ГОСТ 27834—95

ЗАМКИ ПРИВАРНЫЕ ДЛЯ БУРИЛЬНЫХ ТРУБ

ТЕХНИЧЕСКИЕ УСЛОВИЯ

Изменение № 1 ГОСТ 27834—95 Замки приварные для бурильных труб. Технические условия

Рисунок 2

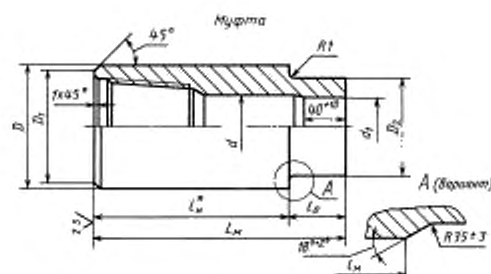
рисунок 2. Заменить обозначение: «R1,5max» на «R1,5_{-0,7}»;

Рисунок 5

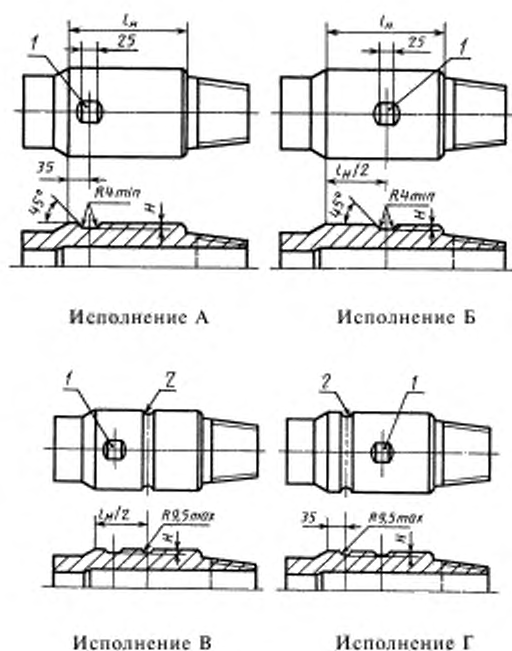
Пункт 4.16. Рисунок 5:

- исполнение А. Заменить значение размера: «35» на «40*»;

- исполнение Г. Значение размера «35» дополнить знаком сноски *;

* При выполнении поверхностного твердосплавного упрочнения должно быть увеличено на ширину наплавленного слоя»;

поясняющие данные. Заменить слова: «для группы прочности А» на «для группы прочности Л».
